お詫びと訂正

「ドッペルギャンガー　ボートBX-1」の説明書において、記載事項に一部誤りがありました。下記の通り訂正いたします。

20070703BX-1（A）

●1ページ「ご使用の前に」

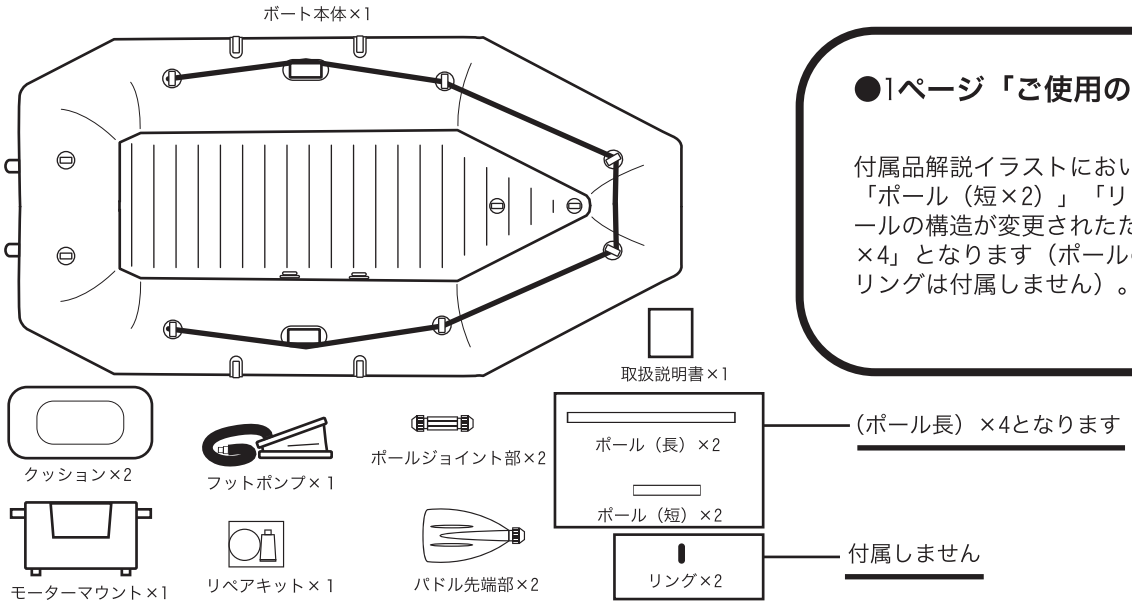
付属品解説イラストにおいて、「ポール（長）×2」「ポール（短×2）」「リング×2」とありますが、オールの構造が変更されたため、付属するのは「ポール×4」となります（ポールの長さが全て同一となり、リングは付属しません）。

●3ページ「組み立ててみましょう」

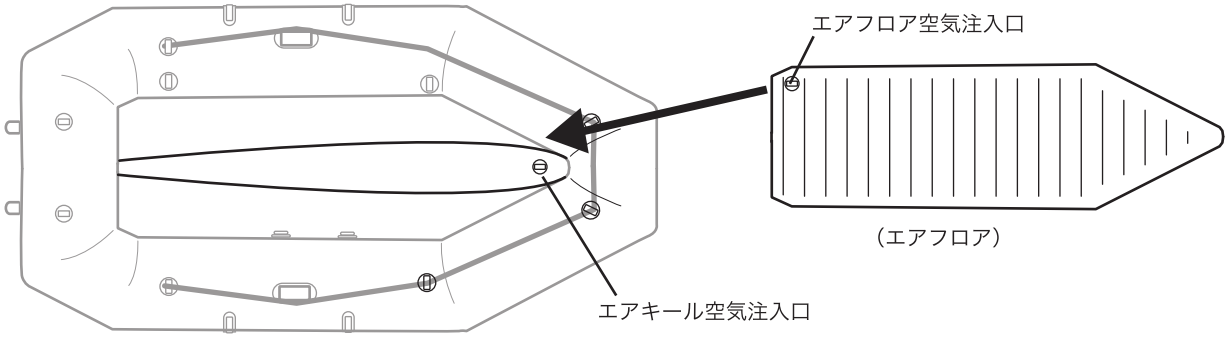
より直進性を向上させるため、エアキールが採用されました。そのため、組み立てにあたってはまず腰板つきエアフロアをボート内に入れた後に（１）本体の空気注入口2箇所、（２）エアマット、（３）エアキール、の順に空気を注入してください。エアフロアには腰板が2枚装着されています。その上に腰掛けることで、体重によりエアフロアがエアキールを船体底面へと押し出し、船体底面を「Ｖ字」型へ変形させることで水の抵抗を減少させます。
※船体の気室は、取扱説明書記載の「４気室」から「3気室」へ変更となりますが、エアフロアを含んだ合計気室は「4気室」となります。
